改善箇所説明図

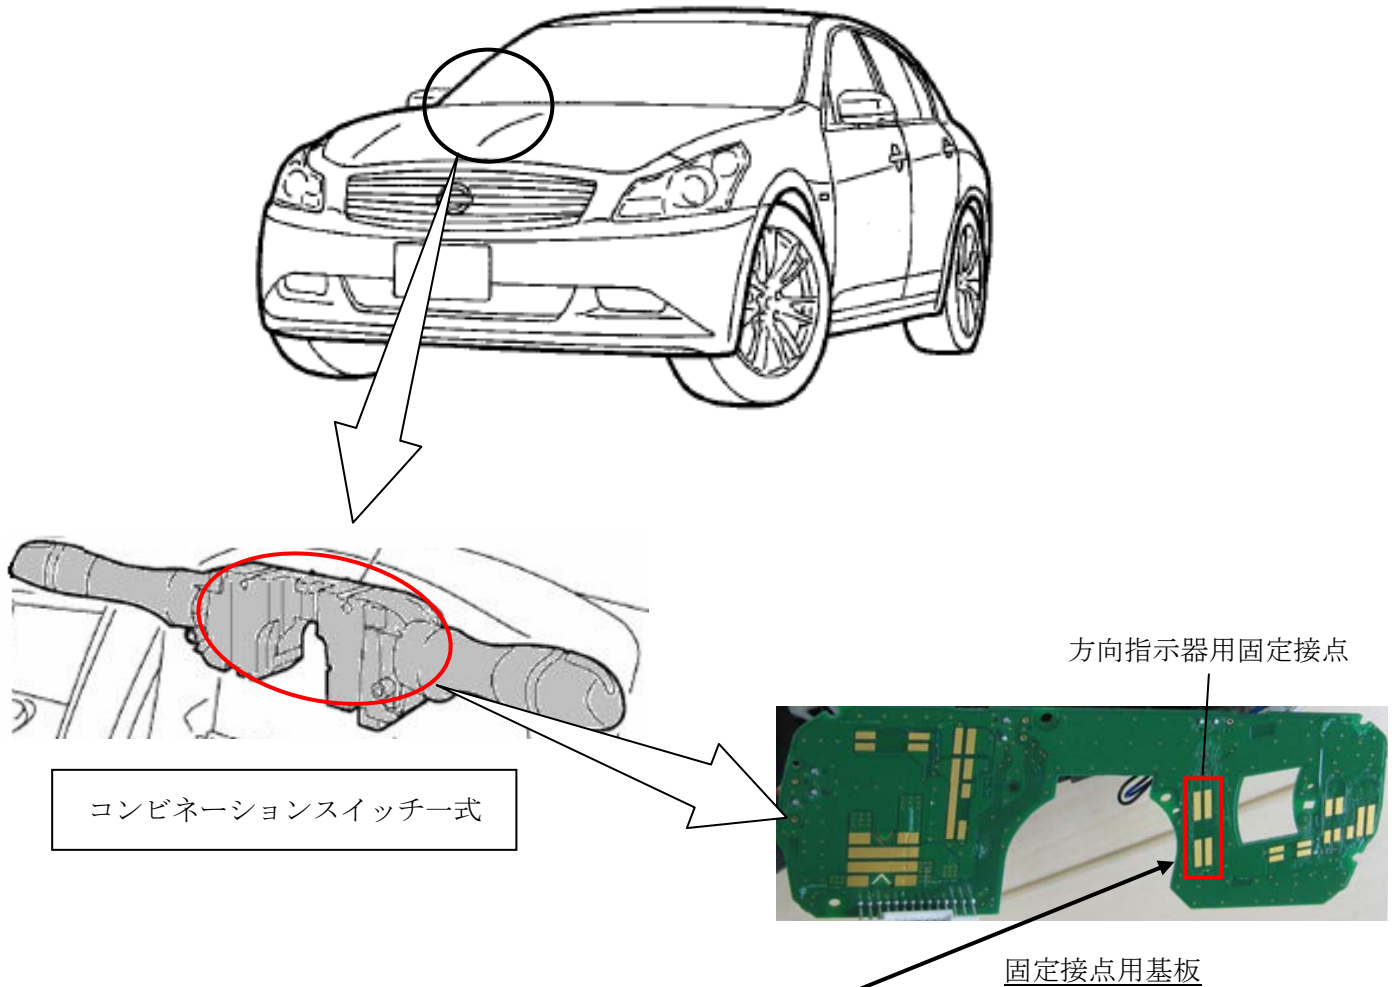
基準不適合発生箇所

方向指示器等のコンビネーションスイッチにおいて、固定接点用基板の研磨工程が不適切なため、当該基板の接点の表面に荒れが発生し、方向指示器を使用する過程で発生する接点磨耗粉が堆積することがある。そのため、当該スイッチを操作した時に、接点が導通せず、方向指示器が作動しなくなるおそれがある。

改善の内容

全車両、当該コンビネーションスイッチ式を良品と交換する。

識別：銀色のシールをモデルナンバープレートの右横に貼り付ける。
